ANNEXE 1 – Réponse à la demande de compléments 3

<p>BELLE ETOILE BARRAGE ET CENTRALE HYDROELECTRIQUE VUE EN PLAN - AUSCULTATION</p>		<p>CONCEPTION des OUVRAGES HYDROELECTRIQUES sur le FLEUVE MANA</p>	
<p>AVANT PROJET DETAILLE</p>			
<p>BELLE ETOILE</p>			
<p>HYDROCO GUYANE</p>			
<p>ARTELIA</p>

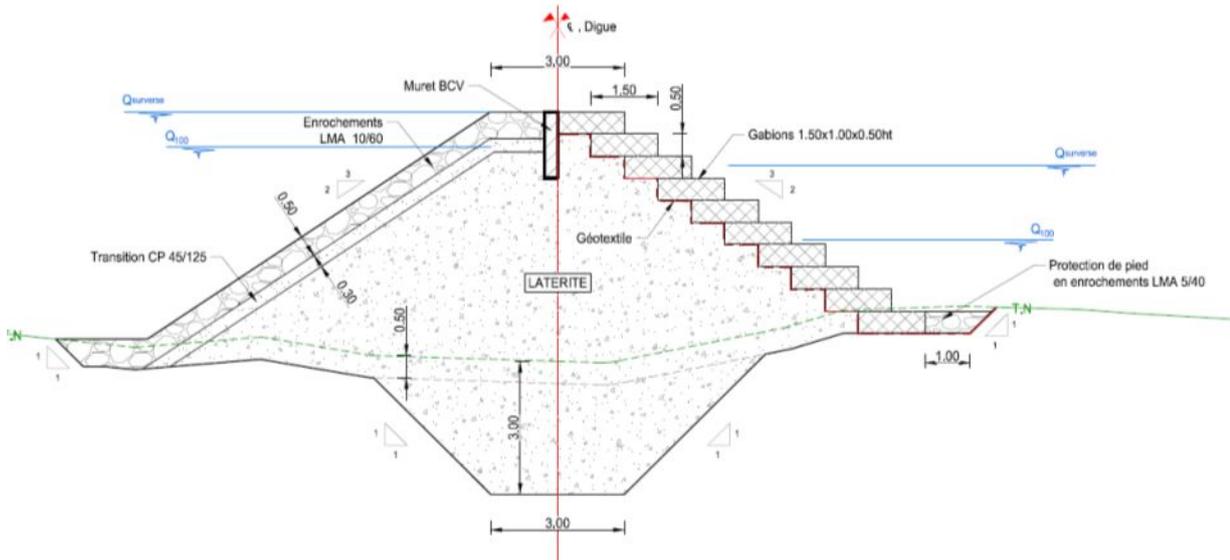
S'agissant du dimensionnement de l'ouvrage en termes de sécurité, si le projet a été dimensionné sur la base d'un débit centennal, il apparaît que cette période de retour paraît insuffisante au regard des recommandations du CFBR de juin 2013 en matière de dimensionnement des évacuateurs de crues de barrages. En effet, étant donné que le seuil déversant est rigide et que les digues sont meubles, ces recommandations indiquent que la crue millénale doit être retenue. En sus, aucune situation extrême n'est envisagée au-delà de ce temps de retour. Je vous demande également de m'indiquer si les digues de fermeture sont conçues pour accepter un déversement supérieur à la période de temps de retour considéré. Une coupe spécifique de ces ouvrages devra être jointe au dossier.

Les ouvrages de retenue que sont le seuil déversant et la digue de fermeture seront dimensionnés, selon les recommandations du CFBR, pour une situation exceptionnelle de crue d'une période de retour de 1 000 ans. A noter que pour des crues de cette période de retour, au vu de la configuration de la rivière et du site, l'aménagement et la zone du projet seront entièrement noyés par l'aval. Une telle configuration ne sera donc pas la plus contraignante du point de vue de la stabilité des ouvrages. Les situations critiques pour la stabilité de ce type d'ouvrage de faible hauteur sont généralement atteintes avec une charge d'eau amont et sans ou avec un faible niveau d'eau aval. Ce type de situation correspond en règle générale à des débits de rivière allant du module à des crues biennale.

De même et au vu du calage altimétrique des ouvrages de retenu, pour des crues supérieures à celles retenues pour des situations exceptionnelle de crue, le seuil déversant et la digue de fermeture seront entièrement submergés. Ces ouvrages conçus pour être submergés lors de crues extrêmes, il ne sera pas possible de déterminer une cote de danger et par conséquent de réaliser un dimensionnement en considérant une situation extrême de crue.

Principe de digue avec surverse – sans bassin de dissipation aval

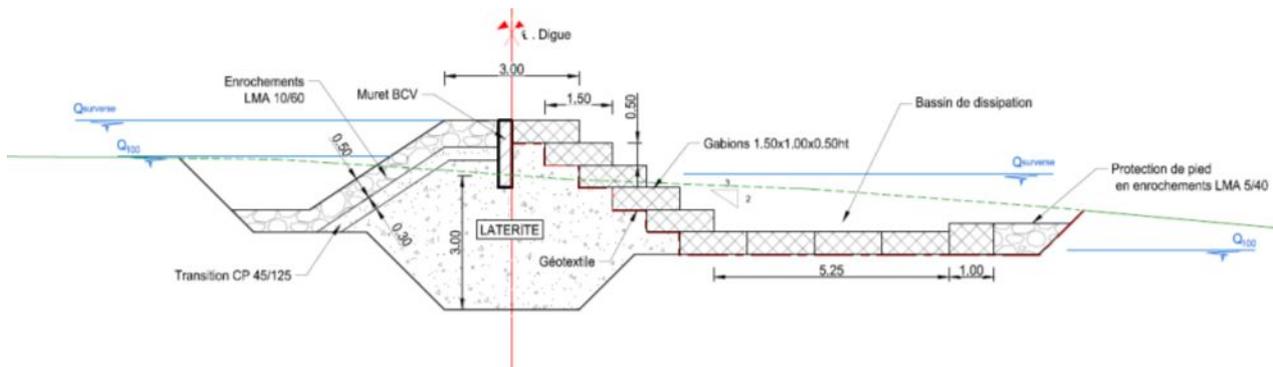
Par ailleurs, les digues servant de fermeture pour la retenue, il faudra également que celles-ci présentent une étanchéité suffisante afin de limiter les pertes d'eau et les risques d'érosion interne. Le concept de digue de fermeture envisagé à l'heure actuelle est basé sur une forme de noyau d'étanchéité et une protection intégrale (crête et épaulements) en enrochements ou gabions. La présence de terrains meubles en fondation interdit l'usage d'un noyau rigide de type béton. Les solutions envisagées à l'heure actuelle pour réaliser le noyau de la digue sont :

- noyau en latérites du site, si celles-ci peuvent supporter les épisodes de déversement et de décrue (à vérifier dans la suite des études),
- ou encore latérites traitées au liant, si un liant acceptable peut être déterminé,
- palplanches, si les terrains de fondation permettent leur fonçage (potentiellement délicat du fait de la présence éventuelle de gros blocs de granits pris dans la rive)
- ou encore rideau d'étanchéité type bentonite ou bentonite-ciment, réalisé à la pelle retro.

Ces différentes solutions seront examinées dans la suite des études toutefois vous trouverez ci-dessous un exemple de digue conçue sur ce principe.

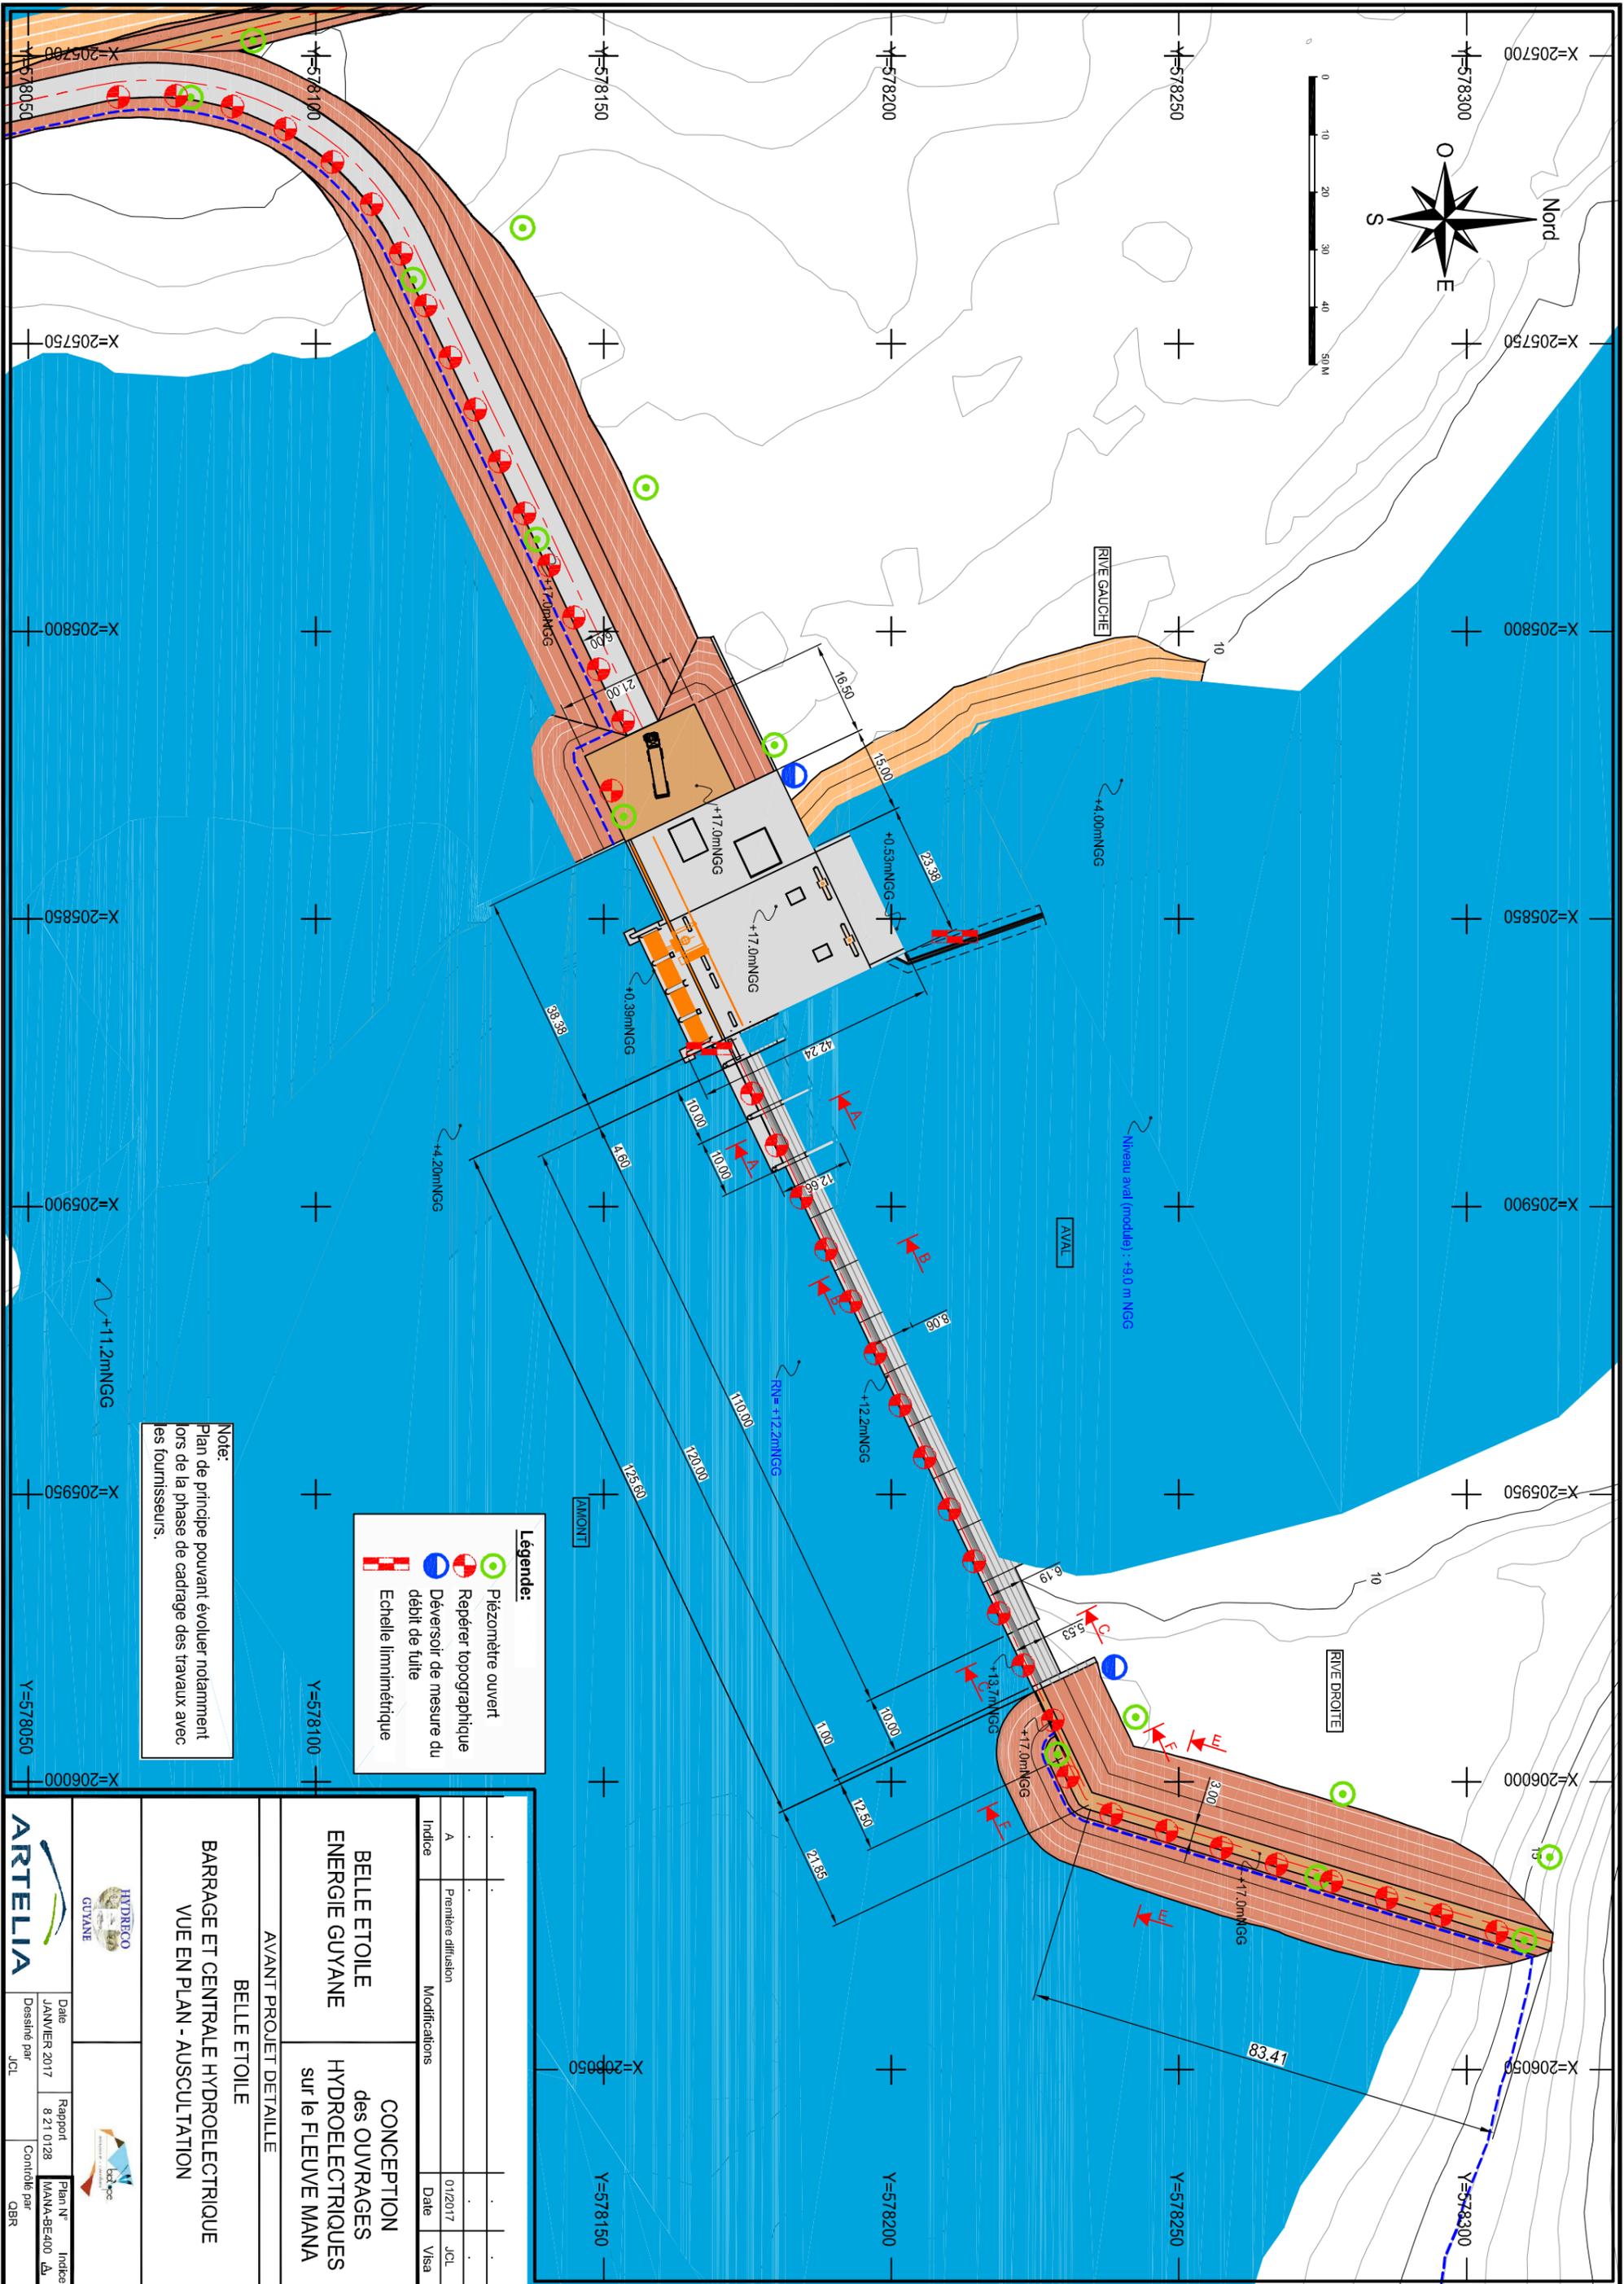
S'agissant des modalités de surveillance et du dispositif d'auscultation ; si les compléments sont satisfaisants, il manque cependant le détail du positionnement et du nombre d'appareils prévus. A ce titre, un plan serait utile.

Le plan d'auscultation des ouvrages de retenue de Belle Etoile est joint à cette réponse.

Pour rappel, le dispositif d'auscultation sera constitué des appareils suivants :
